Vorschlag zur Änderung der Beurteilung und Bewertung für Flächenkomplex 2

Stand: 12.04.2022

Rechtes Ufer (Südliches Ufer) der Ramsauer Ache im Bereich der geplanten Errichtung des Wehres und des Technikraumes

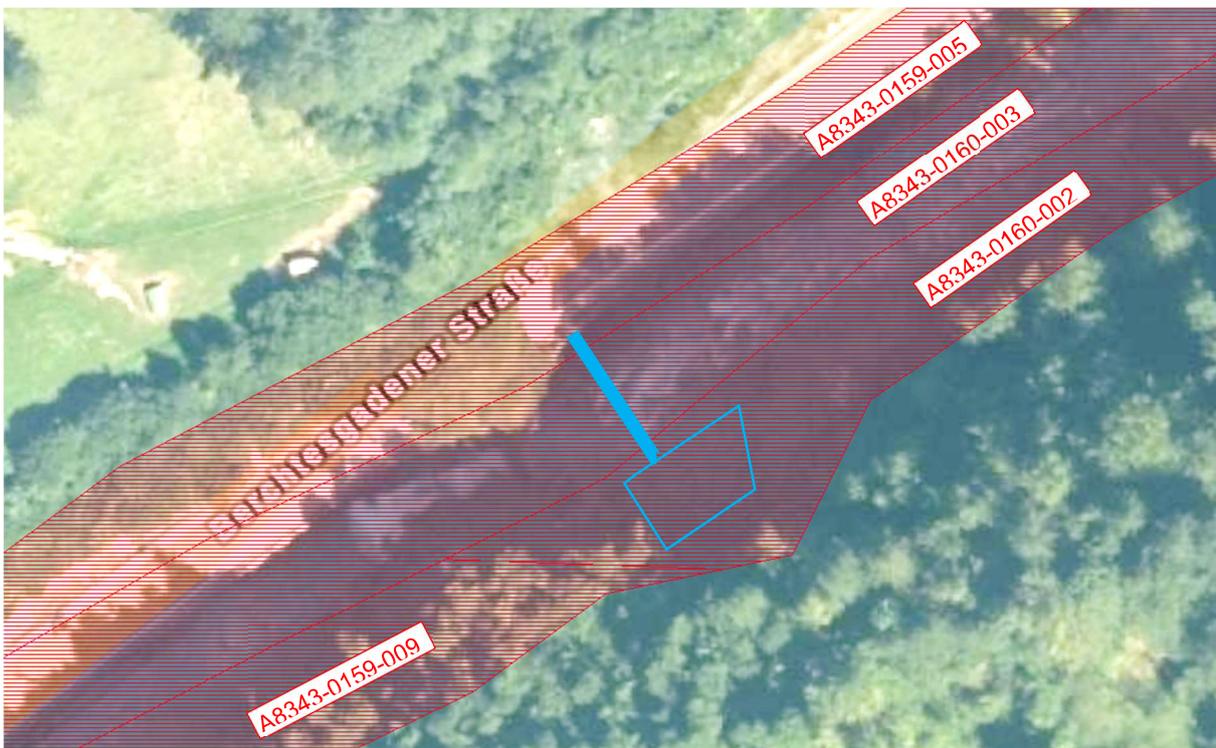
Dieser Bereich befindet sich im Abgrenzungsbereich (Rand) von zwei im Rahmen der Biotopkartierung erfassten Bereichen (vgl. Abb. 3), und zwar am oberen Rand der Biotopteilflächen Nr. A8343-0160-002, die als „Auwälder an der Ramsauer Ach vom Wimbach bis zur Gemeindegrenze, Hauptbiotoptyp Sumpfwälder (50%), weitere Biotoptypen Auwälder (20 %); Block- und Hangschuttwälder (20 %); Quellen und Quellfluren, naturnah (10 %)“ eingestuft ist. Die oberhalb angrenzende Biotopteilflächen Nr. A8343-0159-009 ist dagegen als „Flussbegleitende Gehölze Ramsauer Ach bis zur Gemeindegrenze, Gewässer-Begleitgehölze, linear (100 %)“ eingestuft.

Begründung: Aufgrund der dort vorkommenden Gehölzarten (Fichte, Hasel, Weide, Bergahorn, Esche) ist eine Einstufung als Quellrinnen, Bach- und Flussauenwald nicht zutreffend. Zudem ist der Bereich durch die Lage unmittelbar nach dem Felsentor durch ständige Störungen geprägt, die eine Ausbildung einer dauerhaften Waldbestockung in diesem Bereich nicht zulässt. Daher ist am ehesten die Einstufung als „sonstige gewässerbegleitende Gehölze bzw. Wälder“ zutreffend. Zudem ist die Abgrenzung der Biotopflächen insgesamt sehr grob und großflächig erfolgt und daher im Detail nicht immer lagegetreu (vgl. Abb. 3).

Aufgrund der Lage und Ausprägung der Fläche am rechten Ufer wird daher vorgeschlagen, die Bewertung der Fläche in **L541-WN00BK Sonstige gewässerbegleitende Wälder, junge Ausprägung** vorzunehmen.
